新規制基準及び
高浜発電所3・4号機の設置変更等に
関する審査書の概要

平成27年10月

高浜発電所3・4号機の設置変更に関する審査書の概要

基準地震動

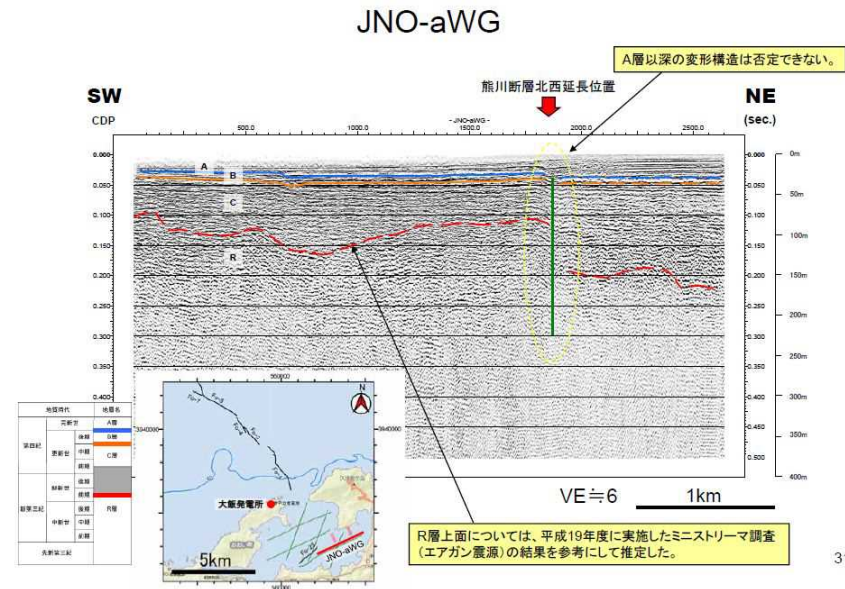
- 周辺活断層について、事業者は、申請当初FO-A~FO-B断層の2連動として評価。審査において、熊川断層の連動も考慮する必要性を指摘し、3連動としての評価に変更。
 - ・有識者にも審査会合に参加いただき、両断層の連続性について評価。
 - ・FO-A~FO-B断層と熊川断層との間に断層の有無が不明瞭な区間が相当あり、連動を否定することは難しい。
 - ・3連動を考慮することにより、FO-A~FO-B断層(長さ35km、マグニチュード7.4)ではなく、FO-A~FO-B~熊川断層(長さ63.4km、マグニチュード7.8)として地震動を評価
- 高浜の地下構造の調査等に基づき、震源断層上端深さを申請当初の4kmより浅い3kmで評価。
- 震源を特定せず策定する地震動として、全サイト共通の北海道留萌支庁南部地震だけではなく、地域性を考慮して鳥取県西部地震の震源近傍での観測記録に基づく地震動を追加。

小浜湾内のJNO-a測線の北東側1箇所において、後期更新世以降の活動が否定できない変形構造が認められた。

基準地震動

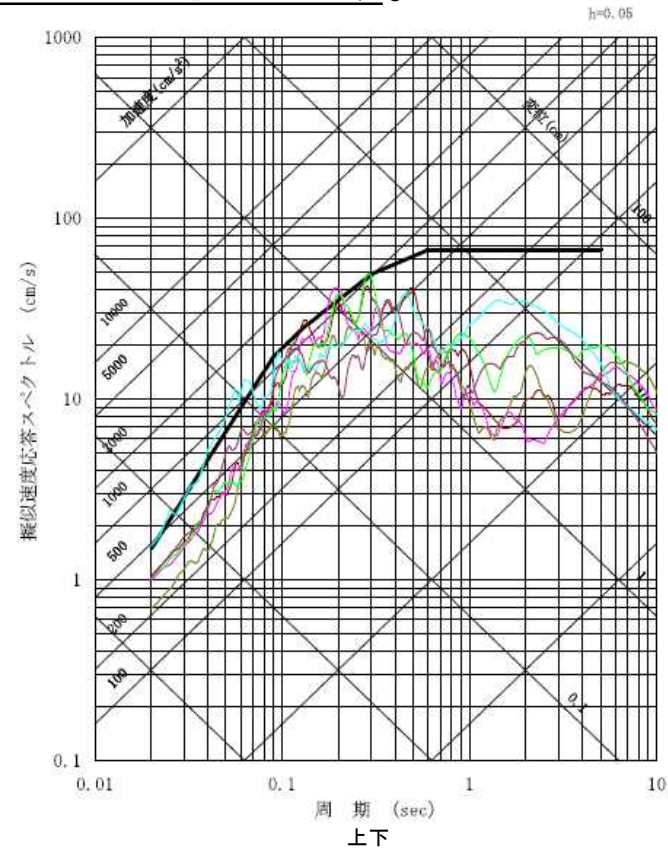
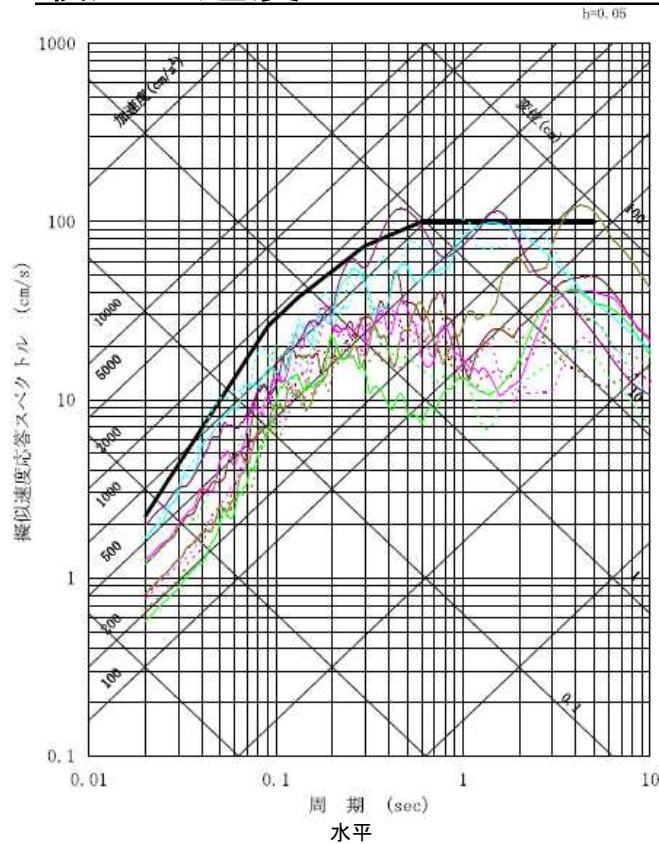
→7種類の基準地震動を設定。

申請当初の最大加速度550ガルから700ガルに引き上げ。

- Ss-1: 応答スペクトル法に基づき設定
- Ss-2~4: FO-A~FO-B~熊川断層
- Ss-5: 上林川断層

- Ss-6: 2000年鳥取県西部地震
- Ss-7: 2004年北海道留萌支庁南部地震

津波対策

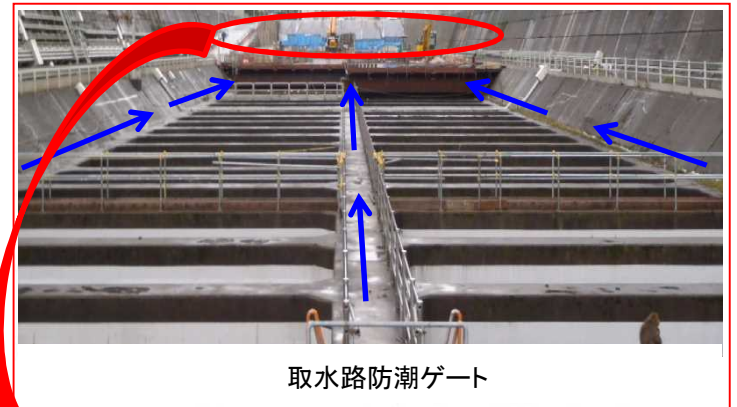
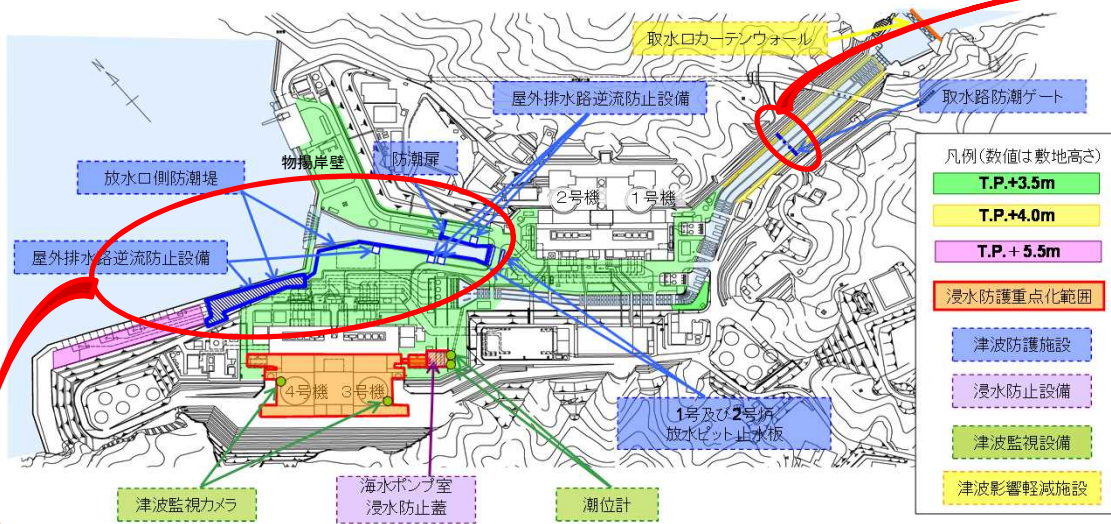
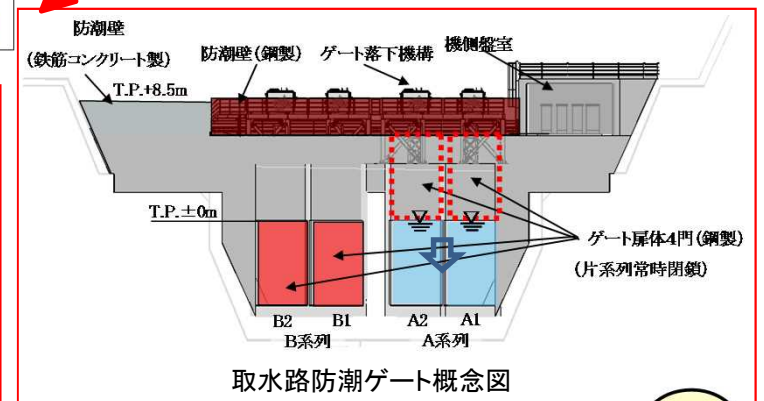
- 津波の波源としてFO-A~FO-B~熊川断層の3連動を考慮するとともに、福井県の津波想定を参照し、若狭海丘列付近断層を波源として追加。
- 上記海底断層による津波と、陸上や海底での地すべりによる津波との組み合わせを考慮。
- 発電所敷地の高さ3.5mに対して入力津波高さが最高6.7m(放水路奥)となり、津波が浸水防護重点化範囲(重要な安全機能を有する設備を内包する建屋及び区画)に到達の可能性。
- 津波による敷地への浸水防止対策として、放水口側防潮堤(高さ8.0m)や取水路防潮ゲート(高さ8.5m)等を設置。取水路防潮ゲートは、確実に閉止できるようにゲート落下機構を多重化。

原子炉を停止させる対策(止める)の審査結果 (原子炉停止機能喪失(ATWS)対策)

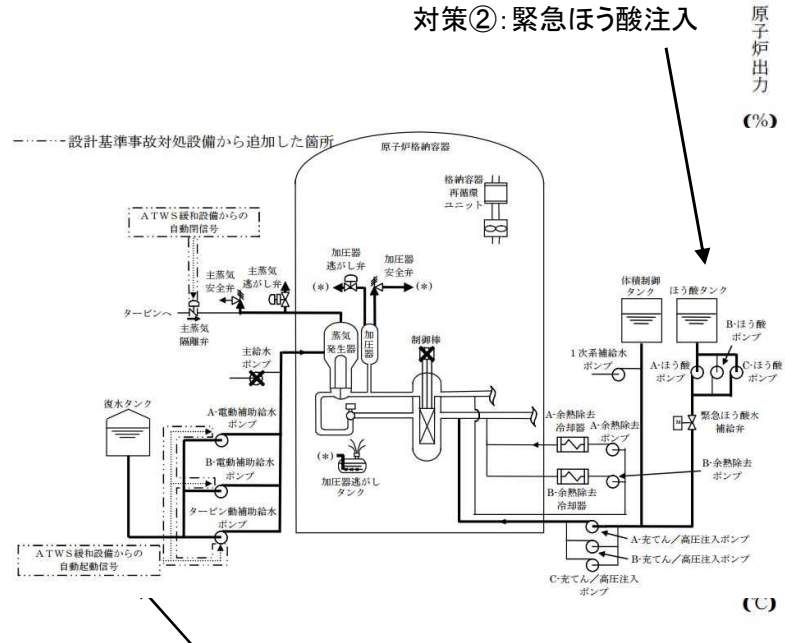
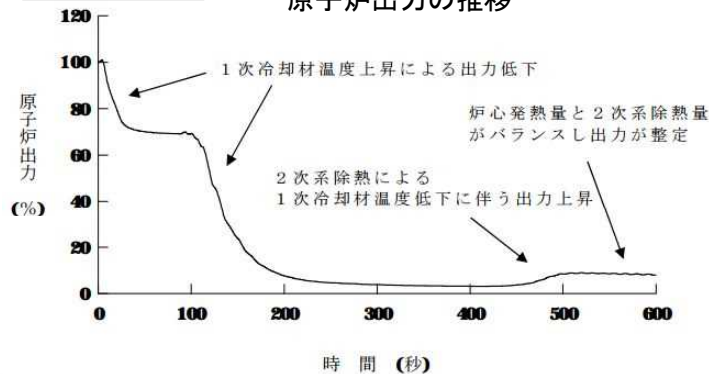
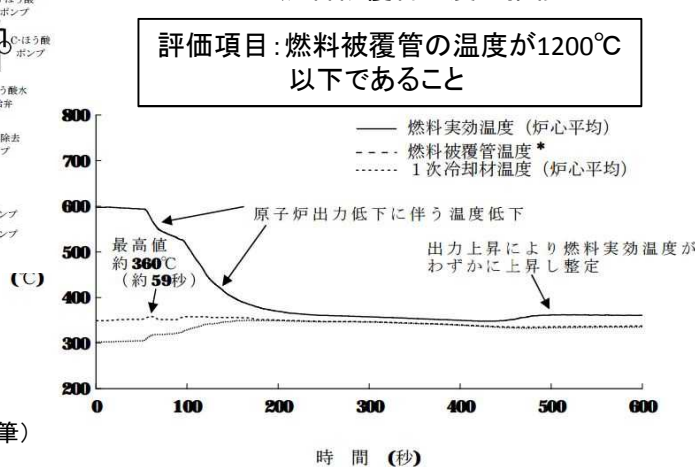
「原子炉停止機能喪失」において、最も厳しい事故シーケンスに対し、炉心損傷を防止すること。

主給水流量喪失時に原子炉トリップ機能が喪失する最も厳しい事故シーケンス。

対策①: ATWS緩和設備の作動

申請者の解析結果について炉心損傷防止対策の評価項目を満足していること、当該対策及び復旧作業に必要な要員及び燃料等について計画が十分であることを確認。よって「原子炉停止機能喪失」に対する炉心損傷防止対策が有効なものであると判断。

原子炉を冷やすための対策(冷やす)の審査結果 (ECCS注水機能喪失対策)

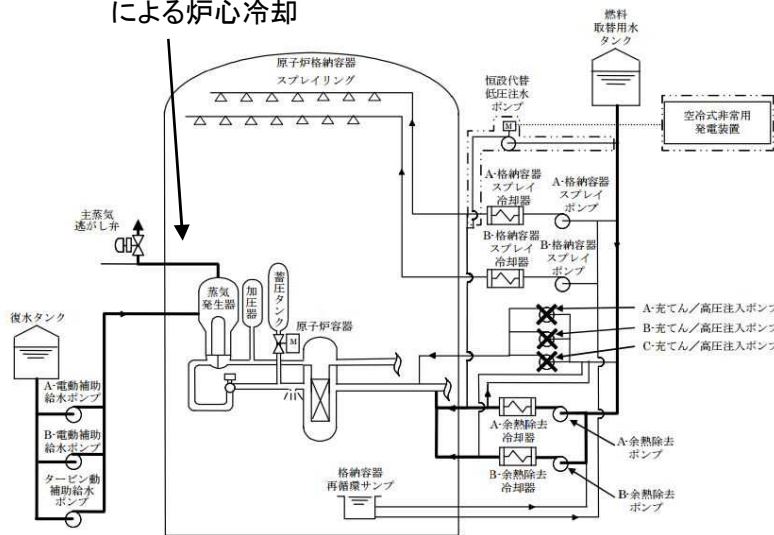
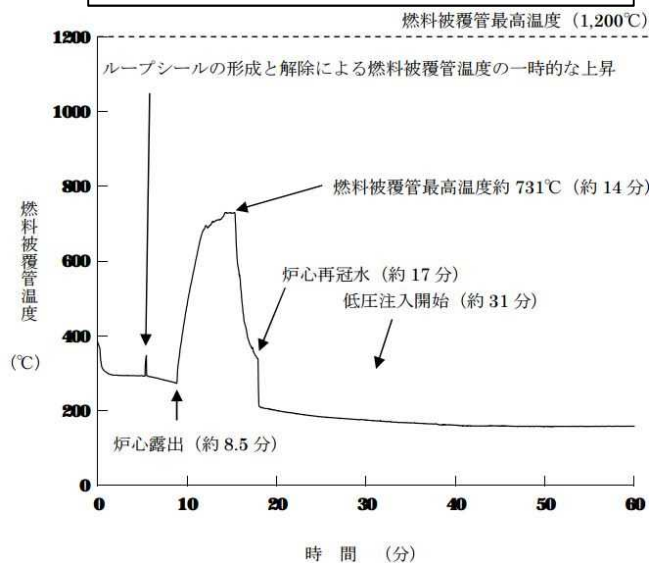
事故シーケンスグループ「ECCS注水機能喪失」について、最も厳しい事故シーケンスに対して、炉心損傷を防止すること。

事故想定 中破断LOCAと外部電源喪失が同時に発生し、高圧注入機能を喪失する事故

・燃料被覆管最高温度は1200°C以下を満たしている(下図)。

申請者の解析結果について、申請者が使用した解析コード、解析条件の不確かさを考慮しても、炉心損傷防止対策の評価項目を満足していること、対策及び復旧作業に必要な要員及び燃料等から、対策が有効なものと判断。

炉心溶融後に格納容器破損を防ぐ対策(閉じ込める)の審査結果① (格納容器過圧破損防止対策)

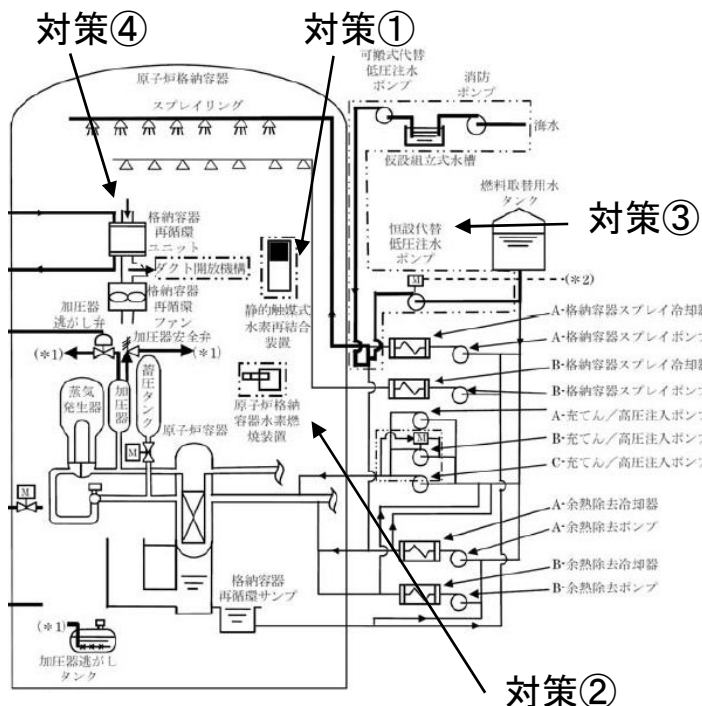
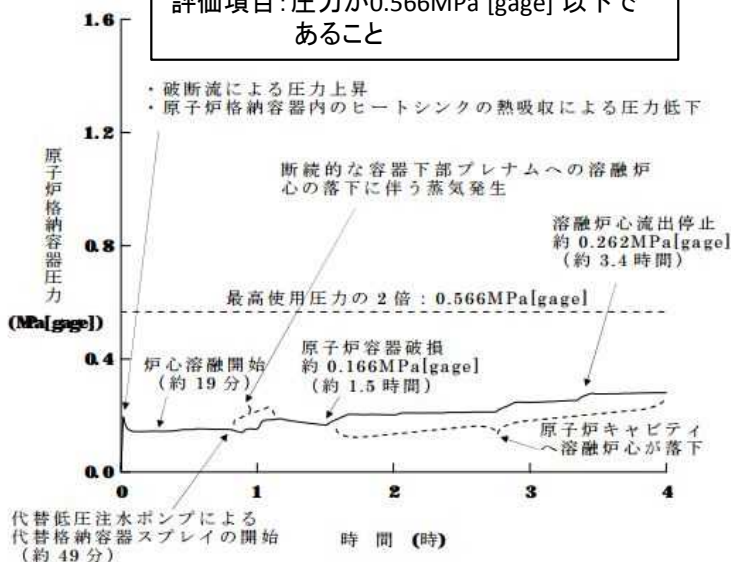
格納容器破損モード「格納容器過圧破損」について、最も厳しいプラント損傷状態に対して、格納容器破損を防止すること。

大破断LOCA時に低圧・高圧注入機能喪失及び格納容器スプレイ注水機能喪失、さらに全交流動力電源喪失及び原子炉補機冷却機能喪失が重畳する事故。

評価項目: 圧力が0.566MPa [gage] 以下であること

評価項目: 100TBq以下であること

申請者の解析結果について、申請者が使用した解析コード、解析条件の不確かさを考慮しても、格納容器破損防止対策の評価項目を満足していること、対策及び復旧作業に必要な要員及び燃料等から、対策が有効なものと判断。

炉心溶融後に格納容器破損を防ぐ対策(閉じ込める)の審査結果② (水素燃焼)

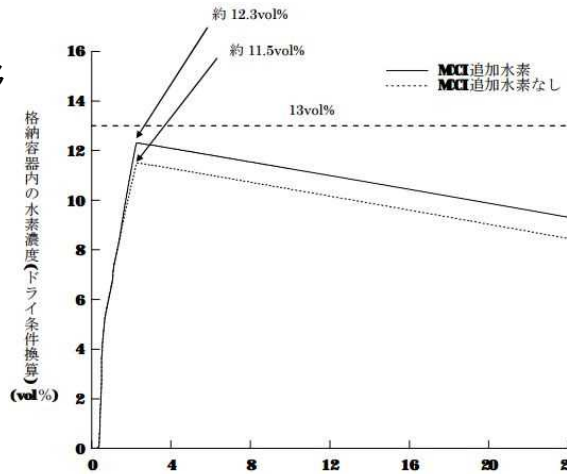
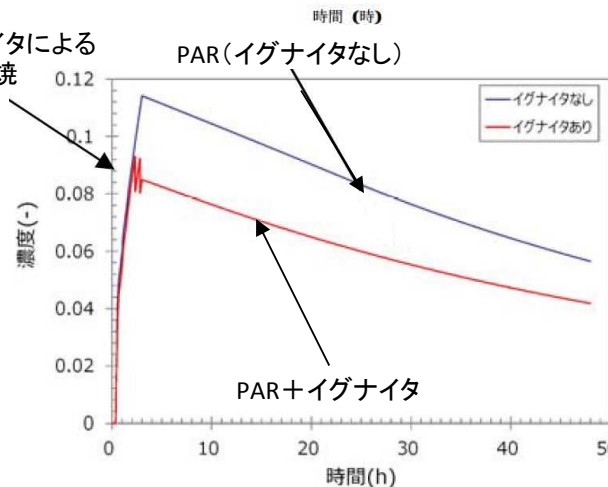
「水素燃焼」について、最も厳しいプラント損傷状態に対し、格納容器破損を防止することを要求。

・ 水素濃度の最大値は以下の通りとなった。炉心の75%のジルコニウムが反応した場合(規制要求)は約11.5%。さらにMCCIに伴い発生する水素の不確かさを考慮し、保守性を入れて評価した場合は約12.3%(右上図)となり、13%以下を満足した。

・ 上記はPARのみの評価結果であるが、実際には、これに加えてイグナイタの効果も期待できるため、申請者の評価は十分に保守的である(右下図、赤線)。

申請者の解析結果について、申請者が使用した解析コード、解析条件の不確かさを考慮しても、格納容器破損防止対策の評価項目を満足していること、対策及び復旧作業に必要な要員及び燃料等から、対策が有効なものと判断。また、イグナイタは、水素が頂部に成層化する可能性も考慮して、格納容器ドーム部頂部付近にも設置することを確認。
